Fachbereich Planen, Bauen und Umwelt

Datum: 24.08.2021

Stellungnahme zur 1. Planänderung Nordmainische S-Bahn

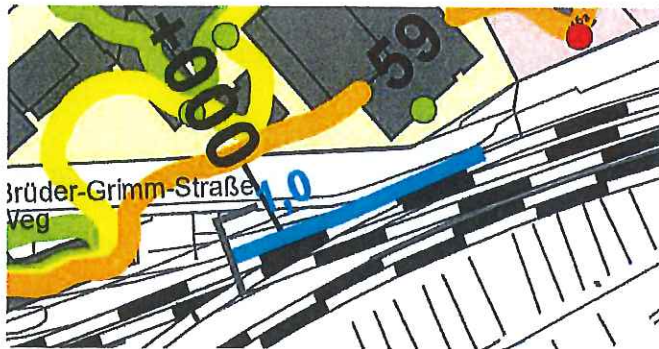
- Die LSW von km 18,7+08 – 18,8+00 entfällt aufgrund technischer Zwangspunkte. Frage: Welche technischen Zwänge führen zum Entfallen der LSW?

- Ab km 22,1+03 wird die LSW bis km 22,3+00 auf $h = 5$ m reduziert (Strecke 3660). Frage: Welche technischen Zwänge sind für die Höhenreduzierung ausschlaggebend?

Die technischen Zwänge, die zu einer Veränderung der LSW im Vergleich zur Vorzugsvariante führen, sollten technisch nachvollziehbar beschrieben werden.

Die Zwangspunkte im Erläuterungsbericht, S. 20, stimmen nicht mit den Zwangspunkten im Lärmgutachten, S. 84 ff, überein. Es ist zu erläutern, warum sich die Zwangspunkte in den beiden Dokumenten unterscheiden.

Aus VS02_12_03_a_Anhang_8_002_8_12.pdf:

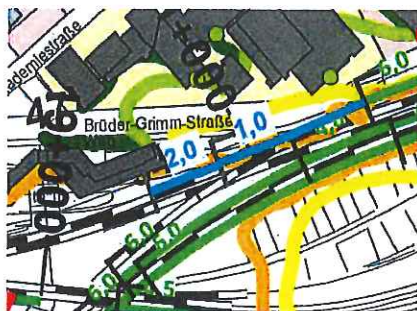
In blauer Farbe sind die LSW im Bestand dargestellt. Eine 2 m hohe LSW im Bestand gibt es nicht.

Die LSW im Bestand sind korrekt zu erfassen und rechnerisch im Lärmgutachten zu berücksichtigen.

Aus Lärmkartierung EBA 2017, siehe WFS-Dienst im Internet:

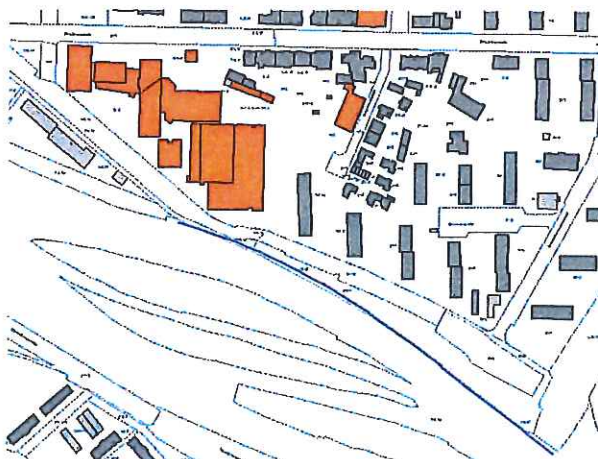
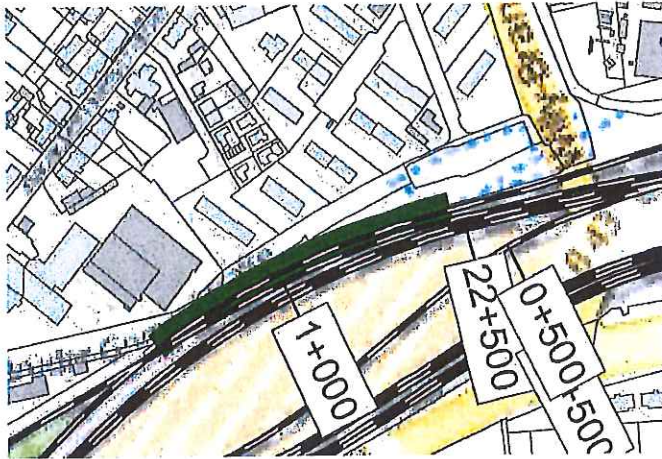
In den Unterlagen des EBAs, der DB AG, in den Planfeststellungsunterlagen gibt es voneinander abweichende Aussagen zur Länge und zur Höhe der LSW im Bestand in diesem Abschnitt.

Für die LSW an der Brüder-Grimm-Straße ist die Höhe und Länge der Bestands-LSW zu klären.

Die korrekte Höhe und Länge der LSW im Bestand ist rechnerisch im Lärmgutachten zu berücksichtigen.

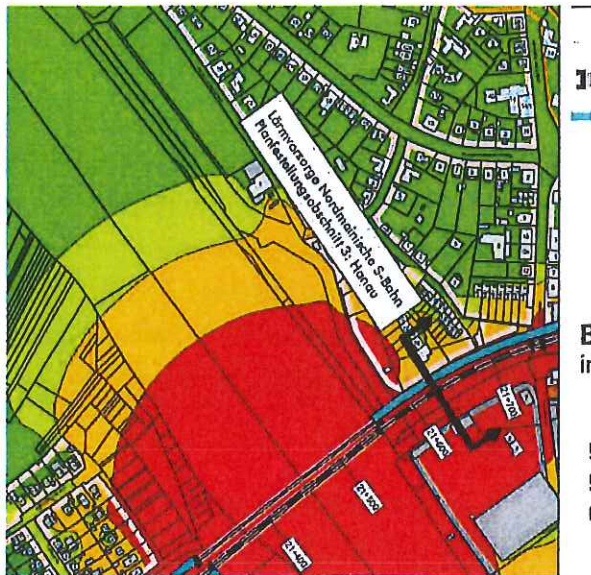
In der UVS wird die Verschattungswirkung im Kap. 6.3.2.3 abgehandelt. Eine starke Verschattungswirkung wird festgestellt, siehe Tab. 6-11, S. 171. Maßnahmen, um die Verschattungswirkung zu verringern, werden nicht genannt.

Für die starke Verschattungswirkung sollte, auf Basis der DIN 17037, die Besonnungsdauer für die stark betroffenen Wohn-Gebäude ermittelt werden. Abhängig vom Ergebnis ist zu erörtern, welche Möglichkeiten es gibt die Verschattungswirkung an den stark betroffenen Gebäuden zu verringern.

Wenn durch die Verschattung Schäden an der Vegetation zu erwarten sind, sollten diese kompensiert werden.

Aus „Lärmsanierungsprogramm an Schienenwegen des Bundes Strecke 3600, Strecke 3660, Strecke 3672 und Strecke 3742, Abschnitt Hanau“, Modus Consult für die DB AG:

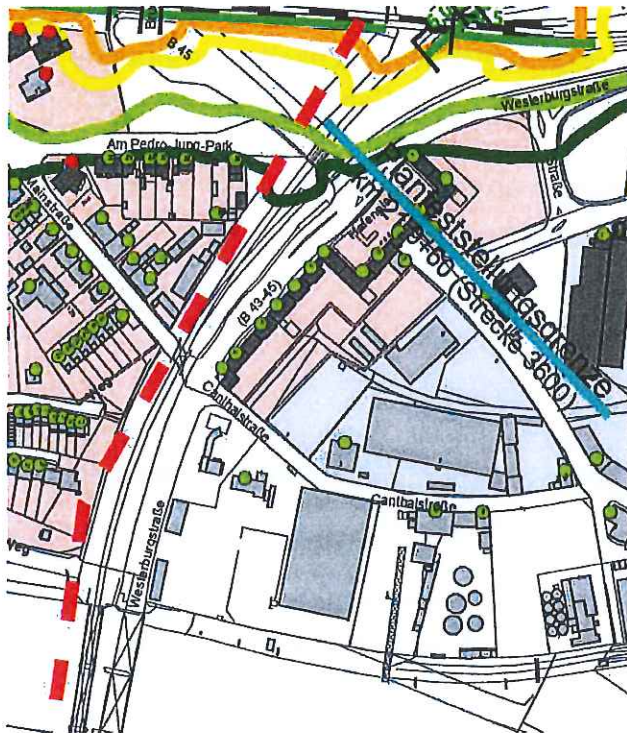
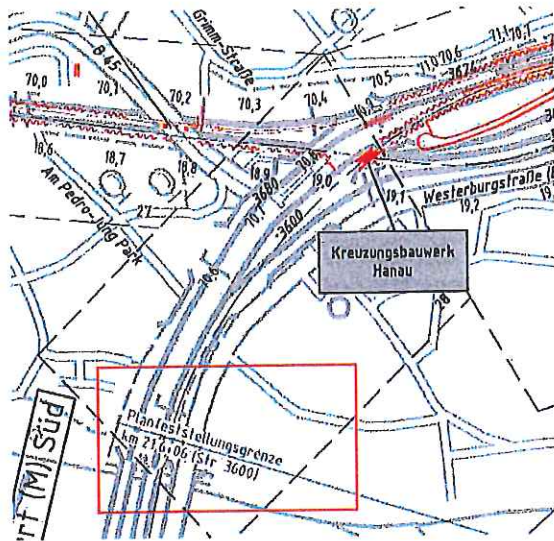
Für den Bereich des Hafenplatzes / der Westenburgstraße sollte geklärt werden, wo die freiwillige Lärmsanierung endet und der PFA 3 beginnt, denn es liegen unterschiedliche Informationen dazu vor, siehe Abbildungen.

Weiterhin sollte für den Bereich des Hafenplatzes / der Westerburgstraße beschrieben und berechnet werden, ob und wie die freiwillige Lärmsanierung der DB AG das Projekt NMS akustisch beeinflusst (und umgekehrt).
